SERVICE INFO – INA 0163

Obvezno korištenje priloženih vijaka

Modifikacija kućišta vodene pumpe

Proizvođač: Ford
 Modeli: C-Max, Fiesta, Focus, Mondeo, S-Max, Transit
 Motor: 1.8 TDCI
 Kataloški broj: 538 0256 10

Slika 2: Modificirani provrti za učvršćenje vodene pumpe – označeni strelicama

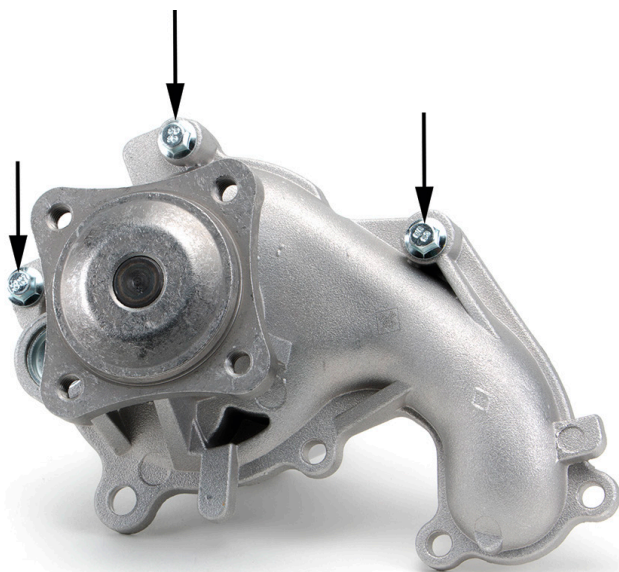
Vodne pumpe kataloškog broja 538 0256 10 odsad se isporučuju sa modificiranim kućištem. Prilikom montaže pumpe, na označenim je provrtima (slika 2) obavezna upotreba tri priložena vijaka (M6 x 37).

Predmetna se modifikacija odnosi na ojačanje stjenki kućišta, zbog čega je za montažu potrebno korištenje duljih vijaka.
